INFORME

Referència: B-175

Denominació: Ampolla 50 ml

Motiu informe: S'ha fet un coll nou per anar amb l'obturador ref.1153 i el tap ref.1154

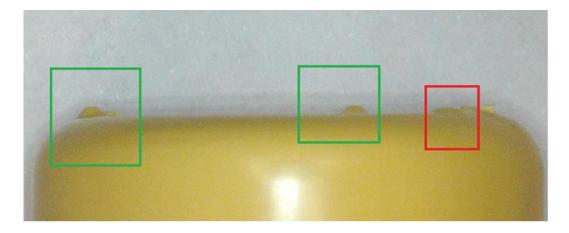
El diàmetre interior, es passa de toleràncies de plànol.

L'obturador ref.1153, fa un diàmetre de 12.65 mm, per tan no treballa gens.

Les alçades també varíen respecte el plànol.

- El obturador entra molt suau. El diàmetre interior de l'ampolla es massa gran. El diàmetre segons plànol ha de fer 12.6 mm, les mostres fan 12.85 mm. El obturador ref.1153 té un diàmetre 12.65 mm. Per tan s'ha de fer el diàmetre del coll més petit.
